再処理施設 廃棄物管理施設 MOX燃料加工施設

使用前事業者検査の状況及び 設工認申請に係る対応状況（案）

令和3年7月19日

日本原燃株式会社

図1 飛来物防護ネットの概要図

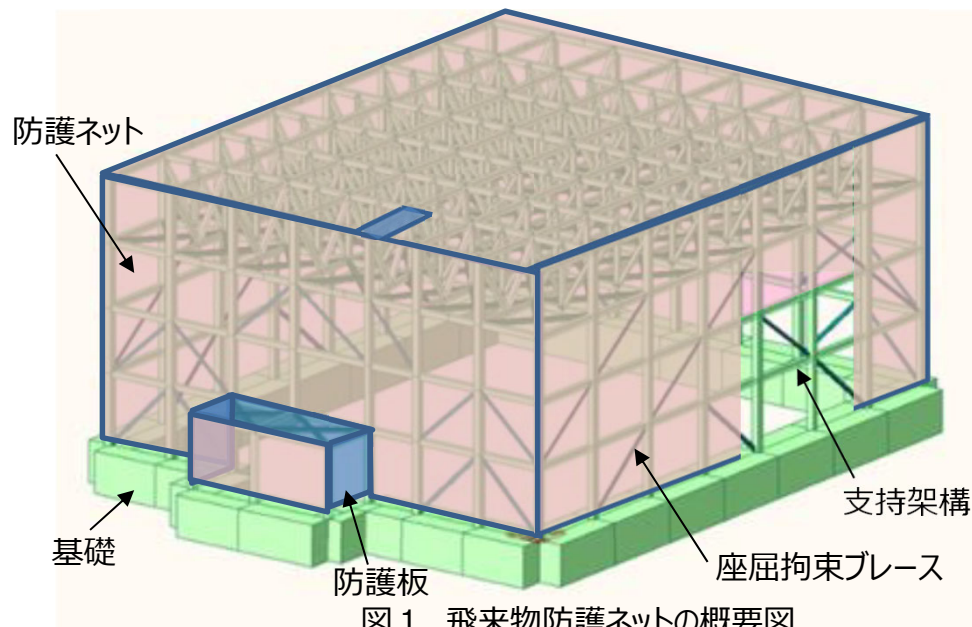
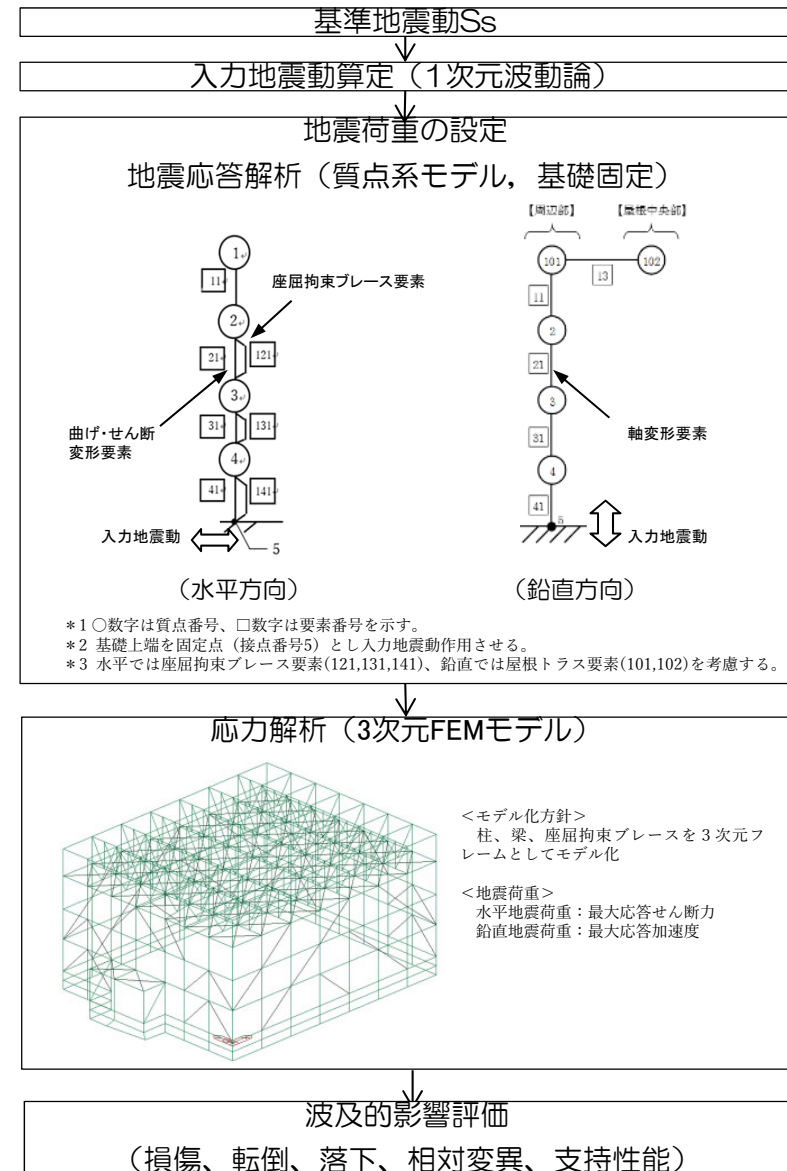
No.	審査会合日	指摘事項	対応方針
1	2021.3.15	地下水排水設備に要求する機能，申請対象施設としての取り扱い，耐震設計上の位置づけなどについて明確に整理すること。	地下水排水設備の要求機能，耐震設計上の位置づけ，申請対象施設としての取り扱いについて整理した。
2	2021.4.13	地下水排水設備の設計方針については，先行炉の整理も踏まえて示すこと。	
3	2021.4.13	出入管理建屋の設計用地下水水位について，耐震評価上の位置づけを整理すること。	出入管理建屋は，地下水排水設備の外側に配置されていることから，設計用地下水水位を地表面に設定する。 出入管理建屋の耐震評価方針等については，当該施設の申請回次において示す。
4	2021.3.15	液状化の影響を受ける可能性のある施設については，今回申請だけでなく今後の申請対象施設も含めて，施設の網羅的な抽出をまず行った上で，液状化の影響を考慮した設計の考え方を体系的に整理して説明すること。	第1回申請対象施設である杭基礎である安全冷却B冷却搭飛来防護ネットの液状化影響評価の考え方を整理した。 液状化に伴う影響因子，液状化対象層，施設周辺の地盤の整理し，各因子に対して各対象施設が液状化影響がないか体系的に整理した。
5	2021.4.13	杭基礎の竜巻ネットと洞道で検討内容が異なっていることから，双方の評価が有効であることを示すこと。	
6	2021.4.13	液状化の影響検討において，周辺建屋や支持地盤の傾斜の影響等を踏まえていることを示し，体系的に整理すること。	
7	2021.6.28	竜巻防護施設の液状化評価について，各影響因子に対して，液状化によりどのような荷重の作用を受けて，どのような損傷モードがあり，その上で上位クラスに波及的影響を及ぼすのか等，背景も含めて整理すること。	竜巻防護施設の液状化評価について，飛来物防護ネットの耐震計算と合わせて，液状化時に必要な評価項目を影響因子，作用荷重，損傷モード，波及的影響防止の考え方を明確化することにより整理する。（本日説明）
8	2021.6.28	竜巻防護施設の液状化評価について，ウエスタガード補正式を，液状化した地盤から受ける土圧の算定に用いることができる根拠を示すこと。また，その代替手法が有効応力解析よりも保守的な結果を与えるということ，実際の液状化時の複雑な土圧の影響を考慮できていることを明確にすること。	ウエスタガード補正式の適用性について，有効応力解析の結果を踏まえて妥当性を明確化する。（本日説明）

飛来物防護ネットは、主要構造部材である支持架構（鉄骨造）に防護ネット及び防護板が設置される構造。

支持架構は制振効果を持つ「座屈拘束ブレース」が用いられ、杭基礎により改良地盤及び鷹架層に支持される。（図1）

基準地震動 S_s 発生時、「損傷、転倒、落下、相対変位による接触(上部構造)」および「支持性能(杭基礎)」の観点で、冷却塔に波及的影響を及ぼさないことを確認する。（図2）

➤コメントNo.7に対して、液状化影響評価の評価手法について以下のとおり整理した。

- 波及的影響評価の観点、安全冷却水B冷却塔の飛来物防護ネットの「損傷、転倒、落下、相対変位による接触（上部構造）」および「支持性能（基礎評価）」である。
- 液状化時に考慮すべき影響因子は、「地盤剛性低下」、「沈下・転倒・すべり」である。
- 側方土圧に対して、施設全体および杭の構造評価上の影響を確認することで波及的影響を及ぼさないことを示す。
